Feljegyzés

térfigyelő kamerák felülvizsgálatáról

Felülvizsgálat célja:

D11 – rendezvényter 2

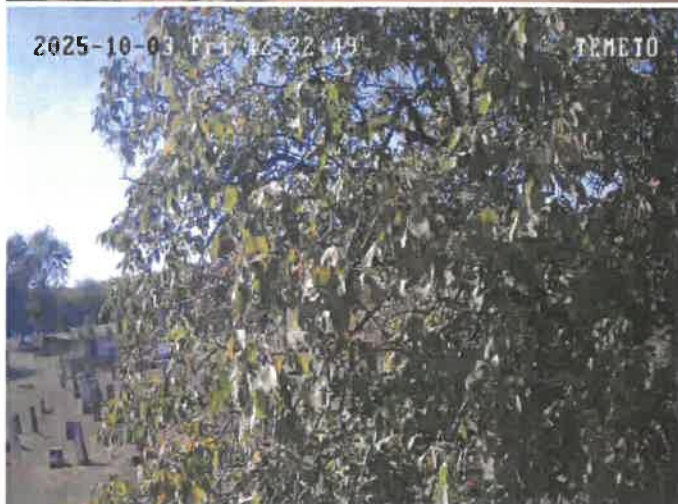
A kamera látószöge homályos, a rendezvénytéren tartózkodókat ezáltal nem lehet beazonosítani.

Nagyobb rendezvényenél jelbesztés történik ezáltal a kamera nem működik.

Javasolt felülvizsgáztatni az adatátviteli sebességet.
